Abwägungsvorschlag für den Bebauungsplan Nr. 207 „Friedhof westlich des Evers Berg“

Nr.	Träger öffentlicher Belange Eingangsdatum	Stellungnahme	Abwägungsvorschlag
01	Landkreis Vechta vom 03.03.2026 Raumordnung	Hinsichtlich der von mir wahrzunehmenden Belange bestehen gegen den Bebauungsplanentwurf grundsätzlich keine Bedenken.	Die Stellungnahme wird zur Kenntnis genommen.
	Landkreis Vechta Umweltschützende Belange	<p>Zu den vorliegenden Unterlagen des Bebauungsplanes Nr. 207 der Stadt Lohne werden aus naturschutzfachlicher Sicht folgende Hinweise gegeben:</p> <p>In Kapitel 5 der beigefügten Artenschutzprüfung werden Empfehlungen des Gutachters zur Vermeidung artenschutzrechtlicher Verbotstatbestände dargelegt, die aus naturschutzfachlicher Sicht in den Artenschutzrechtlichen Hinweis im Planentwurf mit aufzunehmen sind, u.a.:</p> <ul style="list-style-type: none"> - Vorsichtige Abnahme der Nisthilfe in den Tannen/ am Schuppen vor Fällung/ Abriss Sollten Tiere in einem Nistkasten gefunden werden, sollte dieser sofort wieder verschlossen und störungsfrei an einer Stelle platziert werden, an der die Tiere ausfliegen können. - Wiederaufhängung bzw. Ersetzen von Nistkästen im Rahmen der

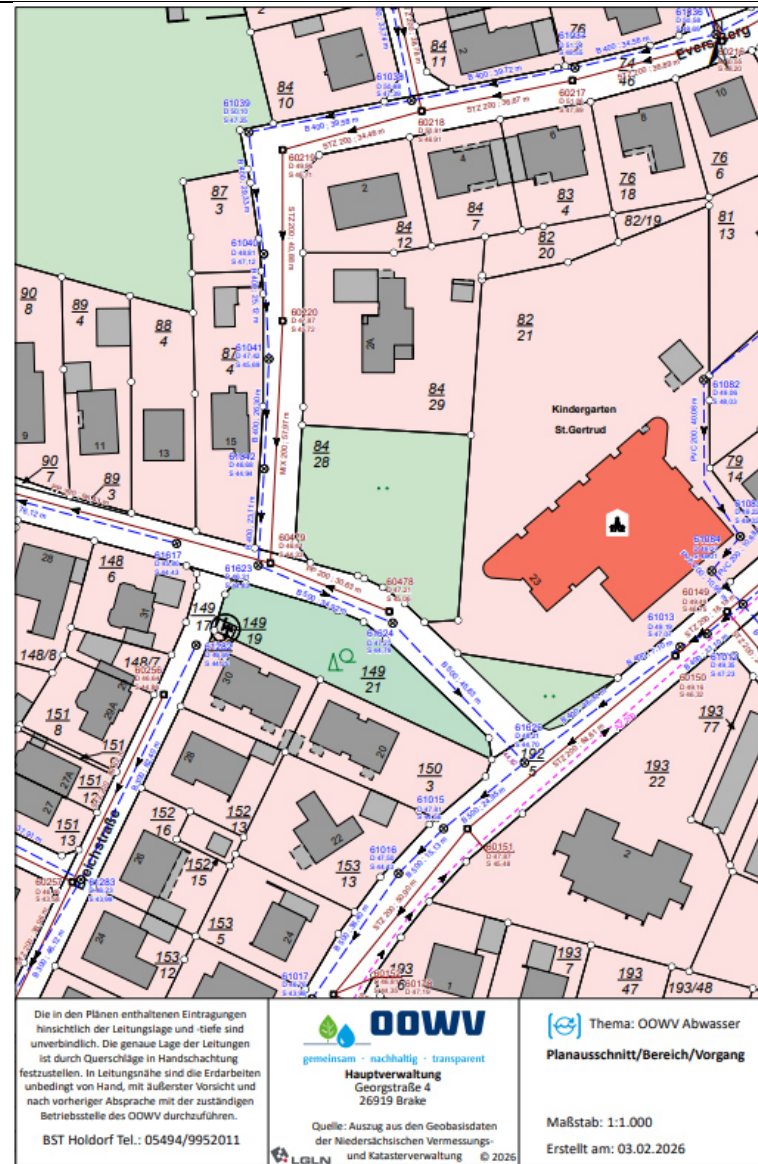
<p>werden. Wir bitten vor Ausschreibung der Erschließungsarbeiten um einen Besprechungstermin, an dem alle betroffenen Versorgungsträger teilnehmen.</p> <p>Wir weisen darauf hin, dass wir jegliche Verantwortung ablehnen, wenn es durch Nichtbeachtung der vorstehenden Ausführung zu Verzögerungen oder Folgeschäden kommt. Eventuelle Sicherungs- bzw. Umlegungsarbeiten können nur zu Lasten des Veranlassers oder nach den Kostenregelungen bestehender Verträge durchgeführt werden.</p> <p>Die Einzeichnung der Versorgungs- und Abwasserbeseitigungsanlagen in den anliegenden Plänen ist unmassstäblich.</p>	
--	--	---	--

<p>Die in den Plänen enthaltenen Eintragungen hinsichtlich der Leitungslage und -tiefe sind unverbindlich. Die genaue Lage der Leitungen ist durch Querschläge in Handschachtung festzustellen. In Leitungsnähe sind die Erdarbeiten unbedingt von Hand, mit äußerster Vorsicht und nach vorheriger Absprache mit der zuständigen Betriebsstelle des OOWV durchzuführen.</p> <p>BST Holdorf Tel.: 05494/9952011</p>	<p>OOWV gemeinsam · nachhaltig · transparent</p> <p>Hauptverwaltung Georgstraße 4 26919 Brake</p> <p>Quelle: Auszug aus den Geobasisdaten der Niedersächsischen Vermessungs- und Katasterverwaltung © 2026</p>	<p>Thema: OOWV Trinkwasser</p> <p>Planausschnitt/Bereich/Vorgang</p> <p>Maßstab: 1:1.000</p> <p>Erstellt am: 03.02.2026</p>
---	---	---
